con la presente si inviano le Osservazioni contro il Progetto di un impianto eolico codice procedura ID\_VIP/ID\_MATTIM: 1269 denominato

"Pitigliano" ubicato nei comuni di Pitigliano (GR) e Sorano (GR) costituito da 20 (venti) aerogeneratori di potenza nominale 7,0 MW per un totale

**“Progetto di un impianto eolico denominato “Pitigliano” ubicato nei comuni di Pitigliano (GR) e Sorano (GR) costituito da 20 (venti) aerogeneratori di potenza nominale 7,0 MW per un totale di 140,0 MW con relative opere connesse ed infrastrutture indispensabili”**

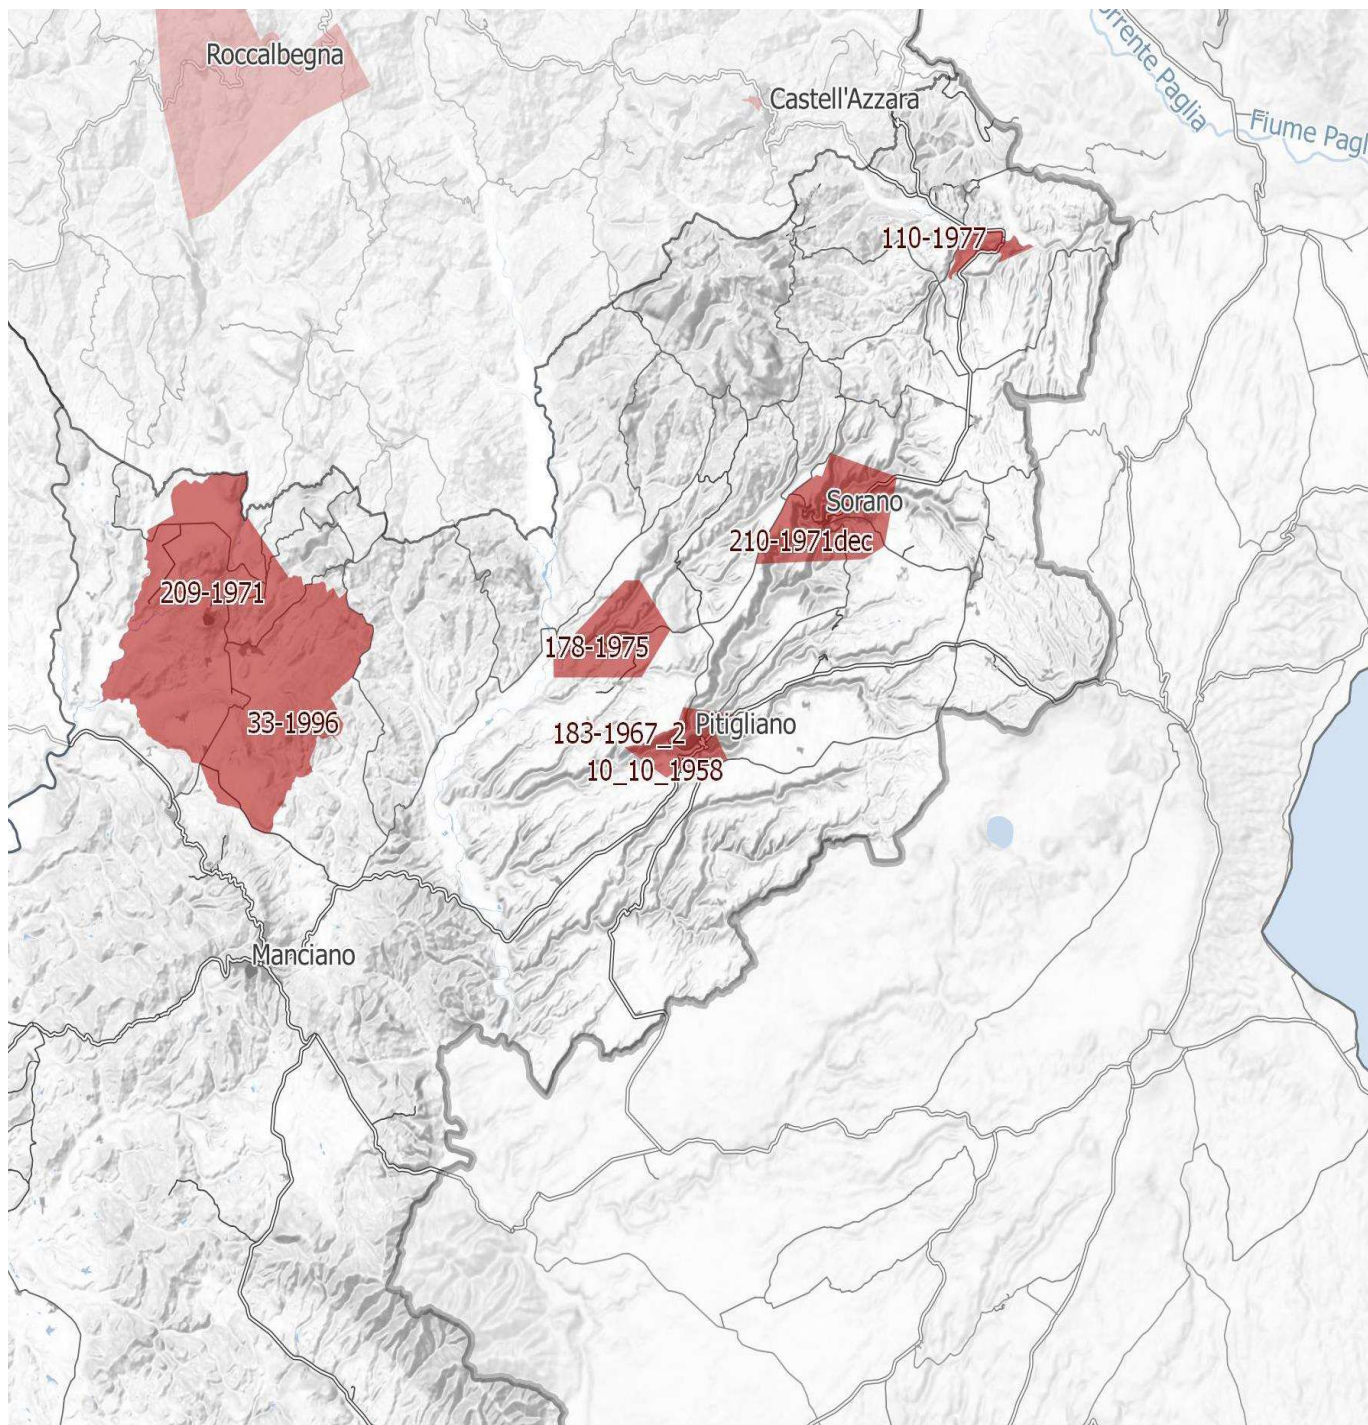
**IMMAGINE n. 4** Si evidenzia che i tre aerogeneratori WTG 07, WTG 08 e WTG 09 impattano con il vincolo paesaggistico di notevole interesse pubblico del Centro Storico di Sorano. Il WTG 07 si troverebbe a 2828 m, WTG 08 2504 e WTG 09 2990. Il cavidotto dell'impianto invece impatta in buona parte del Vincolo paesaggistico ex art. 136 del CBC del Centro Storico di Pitigliano.

**IMMAGINE n. 7** Mappa della intervisibilità degli impianti eolici elaborata dall'Associazione nazionale Amici della Terra. La mappa non è aggiornata comunque rende molto bene dell'enorme impatto visivo creato dal cumulo degli impianti.

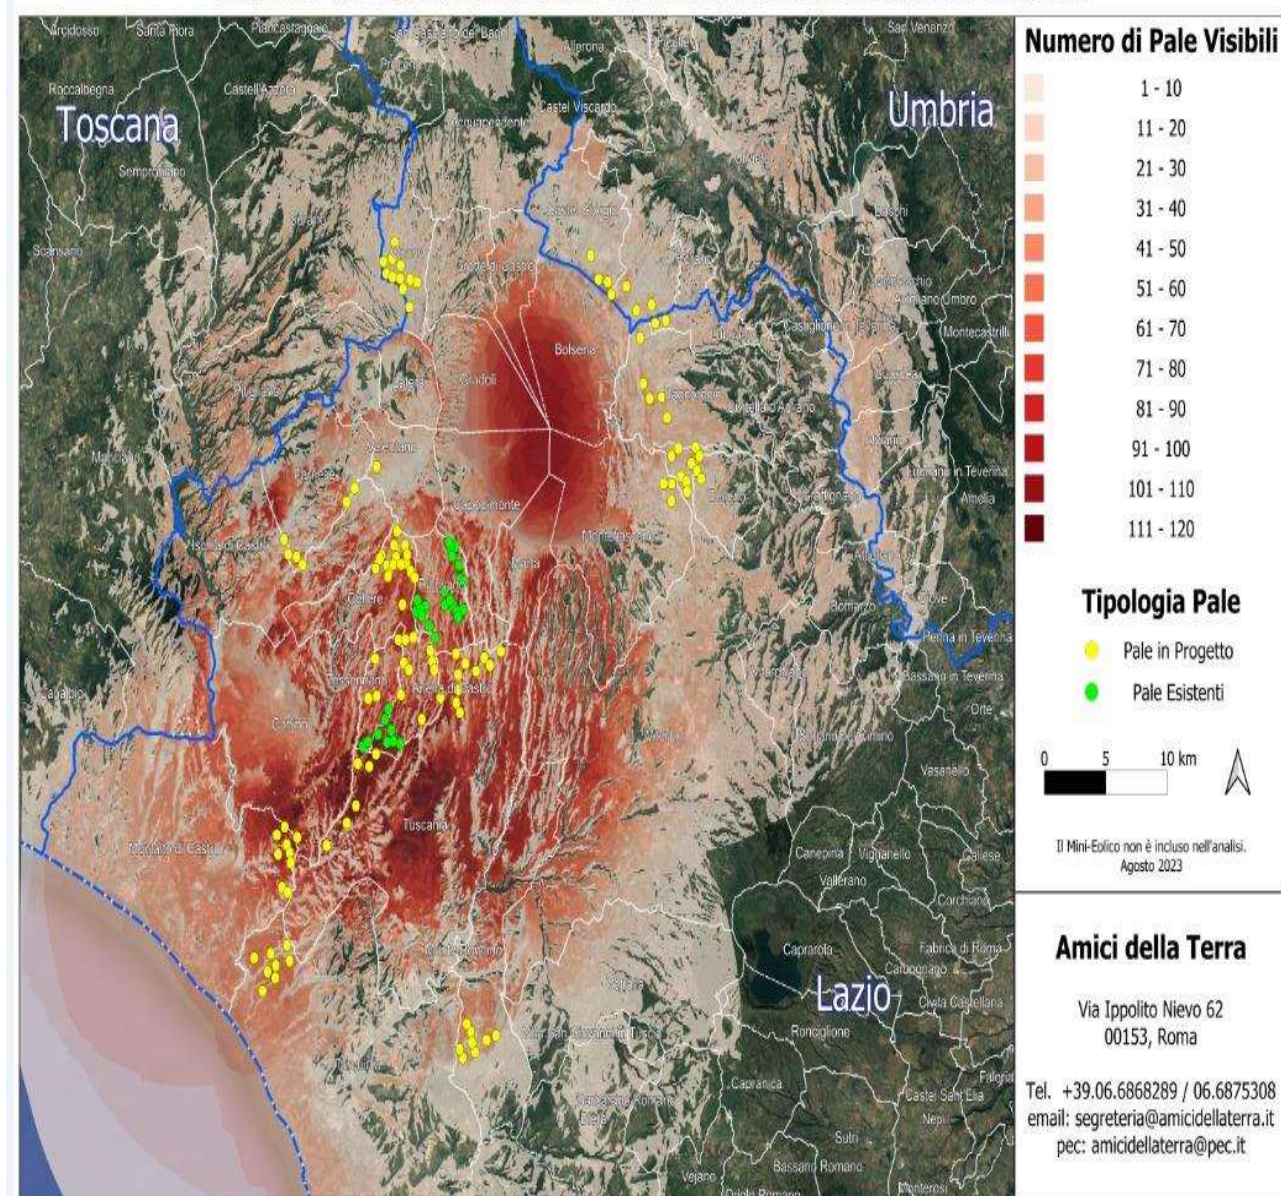
Se agli impianti eolici rappresentati qui sopra che non comprendono sia l'impianto eolico Pitigliano e le altre 14 pale del progetto eolico in verifica amministrativa sempre nel territorio di Pitigliano si aggiungono i migliaia di ettari (7000 fin'ora) di territorio occupato dagli impianti fotovoltaici e agrivoltaici e dalle altre tipologie appare chiaro il numero spropositato degli impianti FER nella bassa toscana e nella Tuscia.
